Langere geleider
voor voorste
zijruit

760 GLE

Langere geleiders aan de achterkant voor de voorste zijruiten

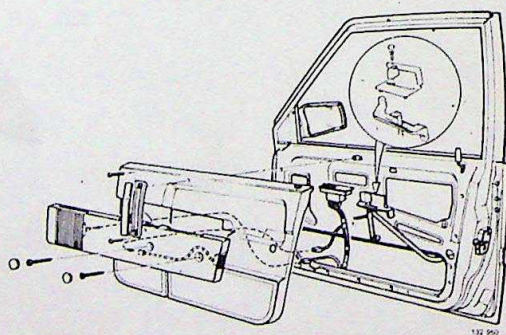
Met ingang van chassisnummer 16834 zijn langere geleiders en paslijsten voor de voorste zijramen ingevoerd. De geleider kan ook bij eerder gebouwde auto's aangebracht worden.

Volvo O/N
Geleider, links	1334 587-1
rechts	1334 588-9
Paslijst, past aan beide zijden	1342 052-6
Zijruit met geleider, links	1325 799-3
rechts	1325 800-9
Clips voor portierpaneel	1297 480-4
